Objet : Avis de l'autorité environnementale sur le projet de parc mixte de la Belle Vallée
à Marcq-en-Baroeul (59)
N° d'enregistrement Garance 2022-6270

**Avis délibéré de la mission régionale
d'autorité environnementale
Hauts-de-France
sur le projet de parc mixte « la Belle Vallée »
à Marcq-en-Barœul (59)**

n°MRAe 2022-6270

Carte des éléments de connaissance de la trame écologique du SRCE (Source : page 381/652 de l'étude d'impact).

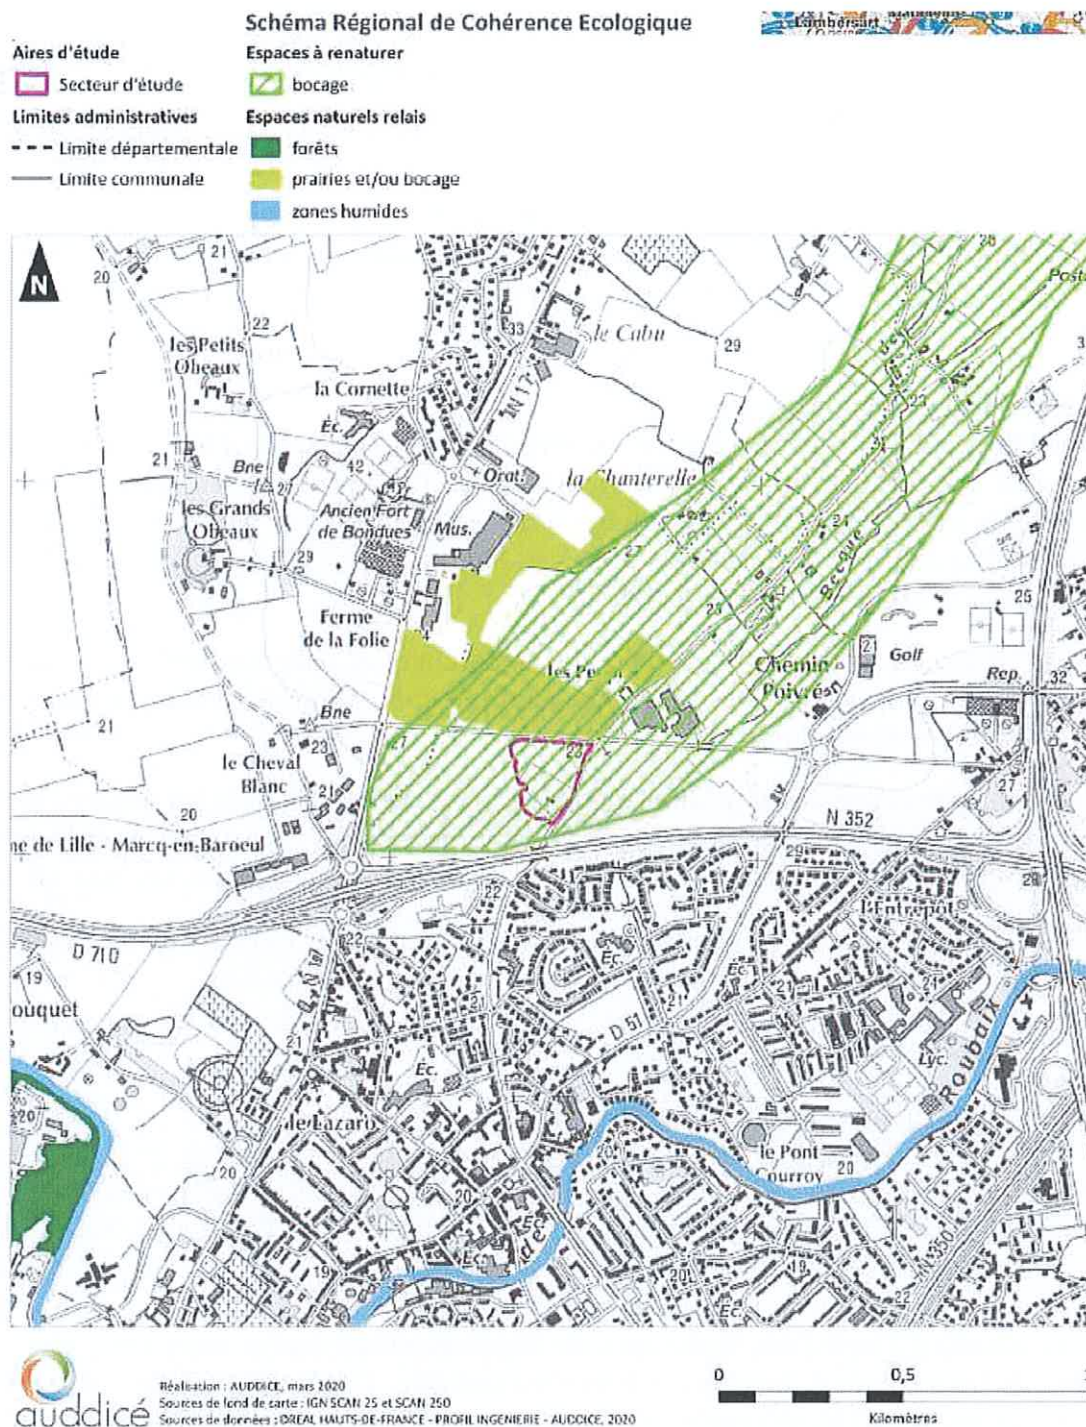
Le site est d'ailleurs identifié comme espace de bocage par le diagnostic du schéma régional de cohérence écologique (SRCE).
